## 改善箇所説明

助手席上部サンバイザー部・エアバッグ警告ラベル  
助手席上部ルーフ部・エアバッグ警告ラベル

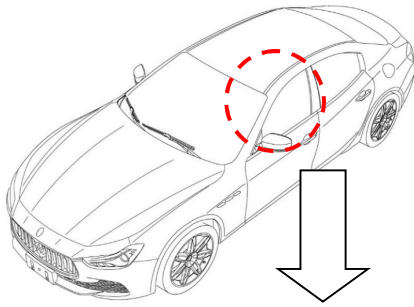
助手席のサンバイザー等に表示する助手席エアバッグ警告ラベルにおいて、当該ラベルの内容が誤っているため、保安基準第18条の基準に適合しない。

全車両、正しい助手席エアバッグ警告ラベルを貼り付ける。
